Vorhaben „Wien Meidling-Mödling, 4-gleisiger Ausbau“ (UVP-Verfahren) an den ÖBB-Strecken (gemäß Konsens):

**Umweltverträglichkeitsprüfung und teilkonzentriertes Genehmigungsverfahren
gemäß §§ 23b, 24 und 24f UVP-G 2000**

Verhandlungsschrift

**über die vom 16. bis 19. Dezember 2024 im Großverfahren durchgeführte öffentliche münd-
liche Verhandlung**

Ad 2)

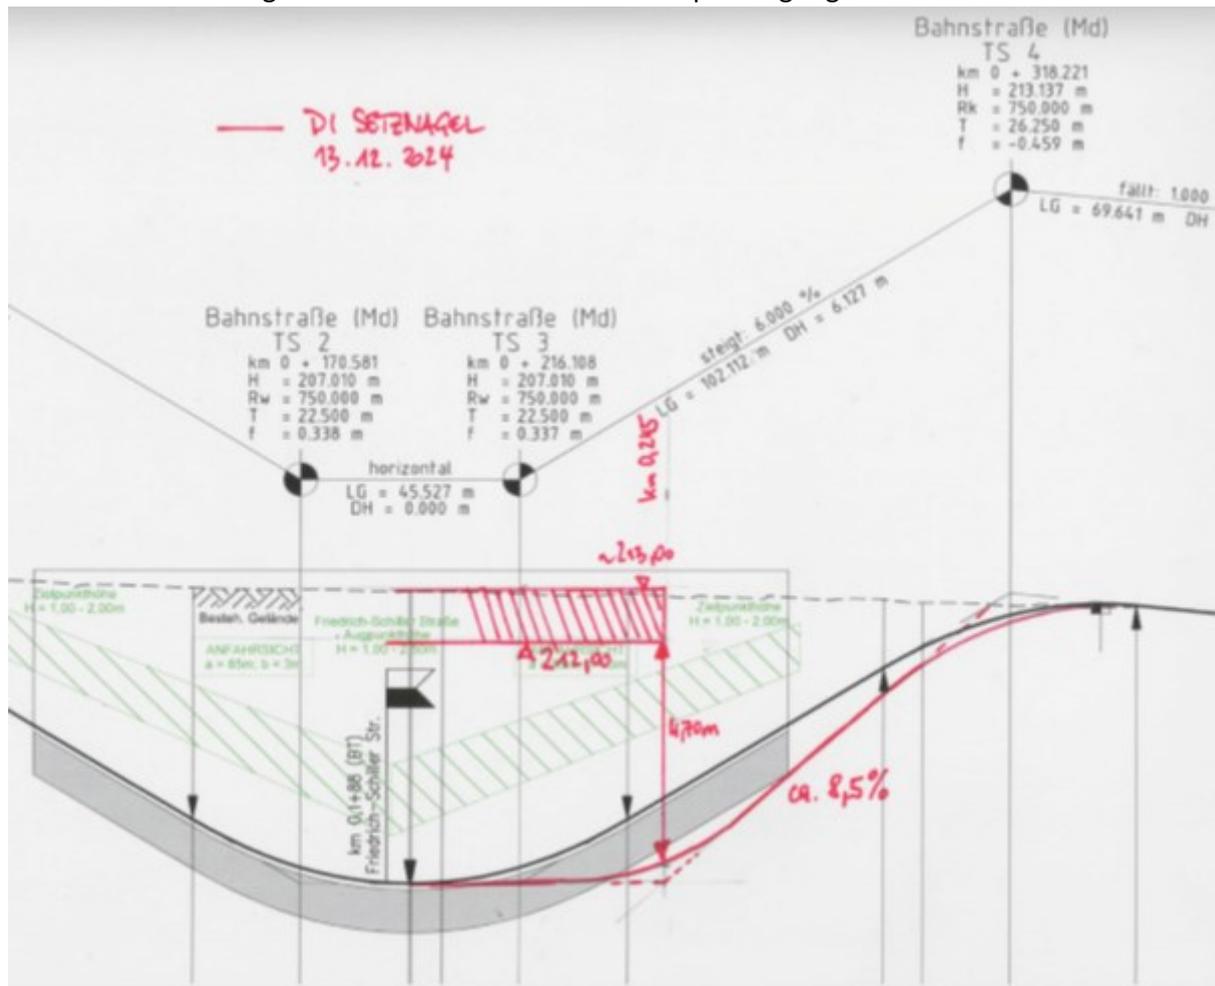
4. Der SV führt in seiner Äußerung zur Stellungnahme vom 05.12.2024 aus, dass bei der Variante „Überplattung“ die Bahnstraße Richtung Norden bis zur B11 nicht mehr benutzbar wäre, und es daher jedenfalls zu einer unerwünschten Verkehrsverlagerung Richtung Bahnhofsvorplatz käme. Hier stellt sich mir die Frage, wieso eine Verkehrsverlagerung in diese Richtung nachteilig wäre. Es handelt sich dabei um ein Faktum. Jede Verkehrsmaßnahme hat Auswirkungen in „gewisse Richtungen“. Tatsächlich handelt es sich um einen Wunsch der Stadtgemeinde Mödling, dass der Bahnhofsvorplatz verkehrsberuhigt

Die Gründe für die Auswahl der eingereichten Variante sind aus ho. Sicht nachvollziehbar. Ebenso sind die in der Stellungnahme der Stadtgemeinde Mödling angeführten Argumente aus ho. Sicht nachvollziehbar.

Da bei der Variante „Überplattung“ die Bahnstraße Richtung Norden bis zur B11 nicht mehr benutzbar wäre, käme es jedenfalls zu einer unerwünschten Verkehrsverlagerung Richtung Bahnhofvorplatz.

Abbildung 1

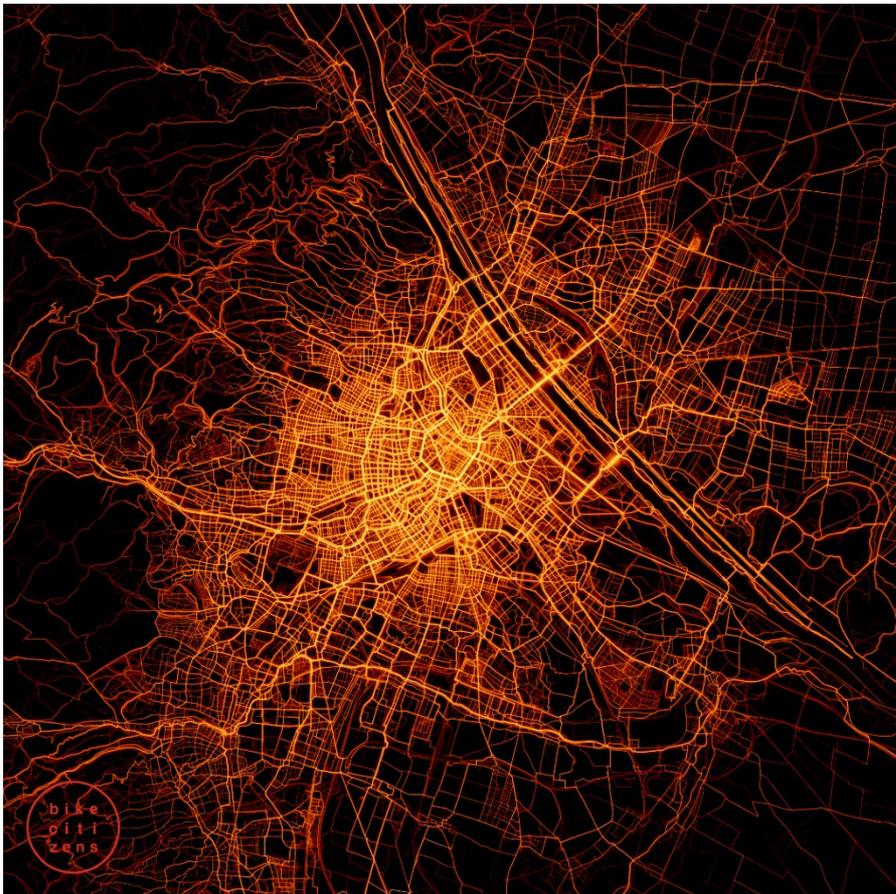
In Bezug auf die Relevanz der Durchgängigkeit Knotzenbachstraße für den nicht-motorisierten Individualverkehr möchte ich auf die Bike-Citizen-Heatmap (Abbildung 1) verweisen. Dieser lässt sich entnehmen, dass die Unterführung trotz ihrer schlechten Qualität sehr stark von Radfahrer:innen frequentiert wird.

Ich halte fest, dass mir im Rahmen der Verhandlung von der Bauwerberin zugesichert wurde, dass die Durchfahrbarkeit der Durchquerung Tullnertalgasse/Walter-Jurmann-Gasse weiterhin in hochwertiger Ausführung (baulich getrennter Rad- und Fußweg) gegeben sein wird. Gleiches gilt für die Querung Kirchefldgasse – Wundtgasse, wo zusätzlich eine Busspur geplant ist.

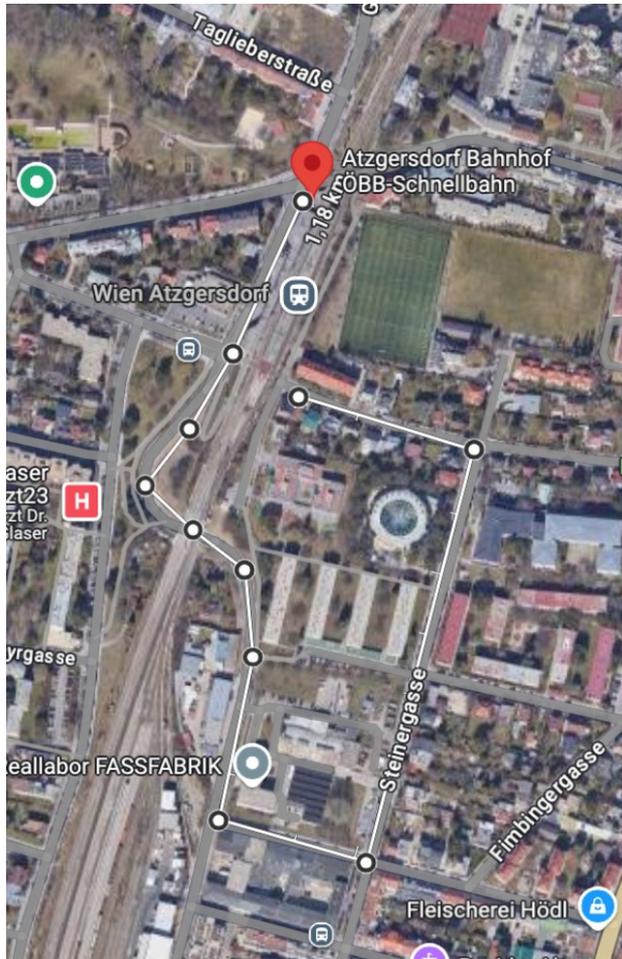
Dass eine optimale Anbindung sowie eine optimale Aufenthaltsqualität entlang der Bahntrasse zum Selbstverständnis gehört um ihren Kundenstock zu halten bzw. zu erweitern, sollte selbstverständlich sein.

Die Durchlässigkeit der Bahntrasse für den nicht-motorisierten Verkehr wirkt sich essentiell auf die langfristige Mobilitätsentwicklung in der Region aus.
